# Boulevard Kampstraße

Anforderungen - Wünsche – Sachstände  
Lichtpromenade BA 5

Stadt Dortmund  
Tiefbauamt

# Boulevard Kampstraße – BA 5

# Die Rinnen- und Brunnenanlage als Gestaltungselement

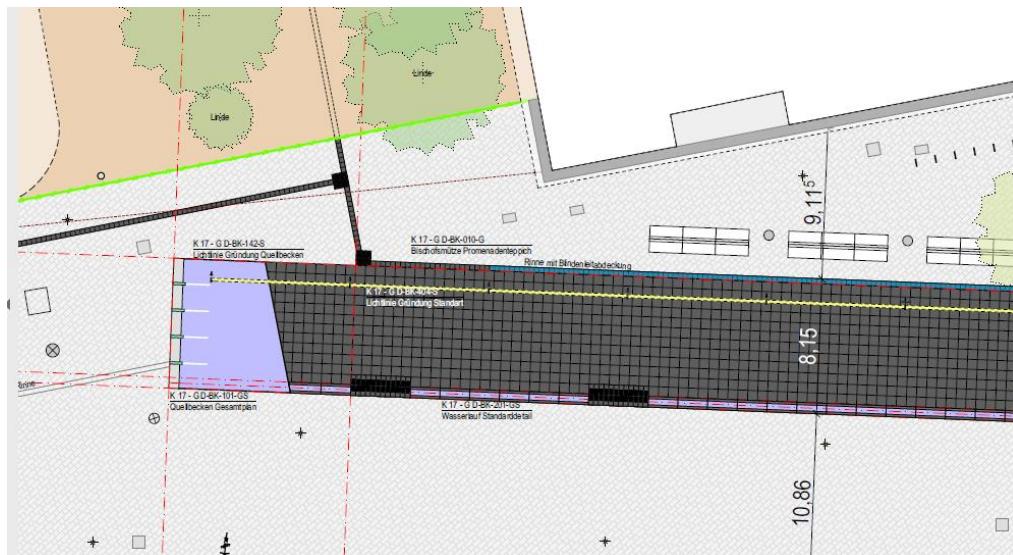
**Punkte**, die das Projekt mehrfach zurückgeworfen haben und kreative Lösungswege forderten:

- Über die Rinne muss auch die Straßenentwässerung abgewickelt werden, dies ging mit der Planung komplexer Sonderlösungen für die Rinne einher.
- Zum Queren der Rinne werden Brückenelemente erforderlich, die ebenfalls eine Sonderanfertigung darstellen und für eine spätere Wartung eine Ersatzteilhaltung erfordern.

- Die Sicherstellung der Wasserqualität kann nur über einen täglichen Frischwasserzufluss sichergestellt werden. Eine chemische Wasserreinigung führte zu noch höheren Kosten und wurde daher nach Prüfung verworfen.

- Die bauliche Ausführung der Rinne vermeidet den Eintrag von Schmutzpartikeln in die Pumpenanlagen. Grobstoffe müssen jedoch händisch entfernt werden. Eine tägliche Reinigung der Rinne ist daher unumgänglich.

- Durch das Stadtbahnbauwerk Kampstraße, das sehr oberflächennah liegt, musste die Rinne hier unterbrochen werden, dadurch verkürzt sich die erlebbare Rinne und es ist eine zusätzliche Pumpenstation erforderlich geworden (erhöhte Investitions- und Unterhaltungskosten).

- Insbesondere die Brunnen- und Rinnenanlage verursacht hohe Investitions- und Unterhaltungskosten (derzeitiger Kostenanschlag: 3.025.200,00 Euro Baukosten und Betriebskosten in Höhe von 161.000,00 Euro/Jahr - davon Frischwasserkosten in Höhe von 47.000 Euro/Jahr bei einem Verbrauch von 33.000m<sup>3</sup>/Jahr).
- Der gestalterische Gewinn, den die Maßnahme impliziert, wurde hier jedoch als das relevante Maß angesetzt und bis heute nicht in Frage gestellt.
- Die Kosten für die drei geplanten Brunnen sind vergleichbar mit ähnlichen Anlagen in der City.
- Die Kostenaufwendungen für Bau und Unterhaltung der Anlage wurden im Baubeschluss von 2019 ausgewiesen.

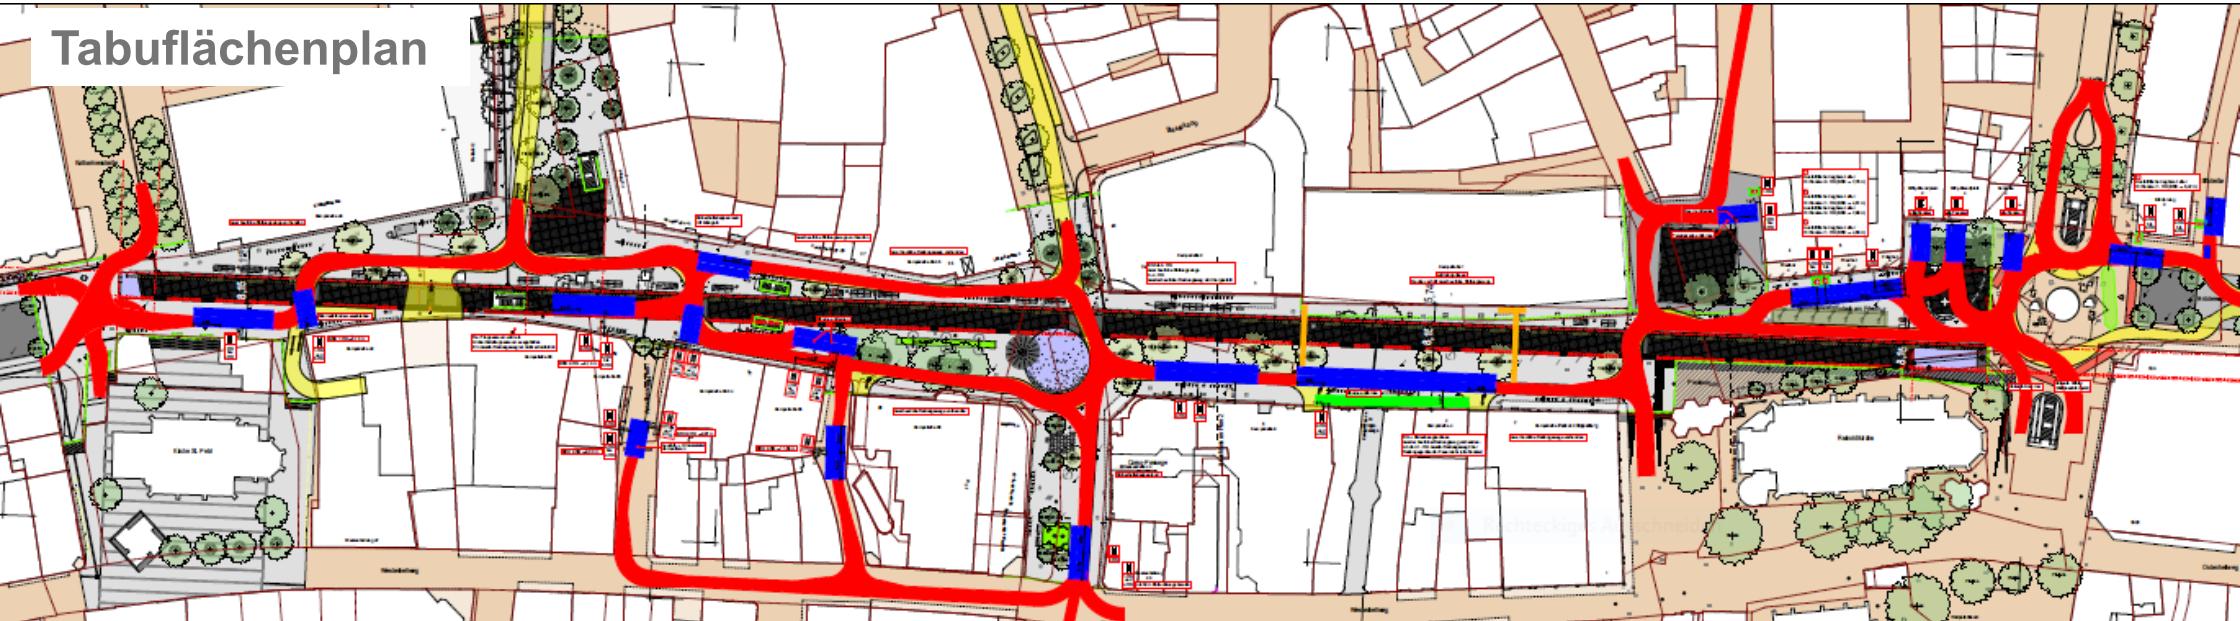
**Punkte, die sich aktuell aus der Diskussion über die Aktualität der Planung ergeben:**

- Nicht ausreichende Ausweisung von sicheren, dezentralen Fahrradabstellanlagen.
- Entwicklung eines Kommunikationskonzeptes (Schilder, Markierungen), um die Nutzungskonflikte zwischen Fuß- und Radverkehr zu reduzieren.

- Weitere dezentrale Fahrradabstellanlagen sind planbar und werden kurzfristig bedarfsgerecht sowie in Abstimmung mit dem Fahrradbeauftragten der Stadt Dortmund ergänzt.
- Ein Kommunikationskonzept zur Reduzierung von Konflikten kann entwickelt werden.
- Ein Verzicht auf die Wasserrinne, würde die Durchlässigkeit der Kampstraße für den Radfahrer weiter erhöhen und eine flexiblere Nutzung des Straßenzuges insgesamt möglich machen.
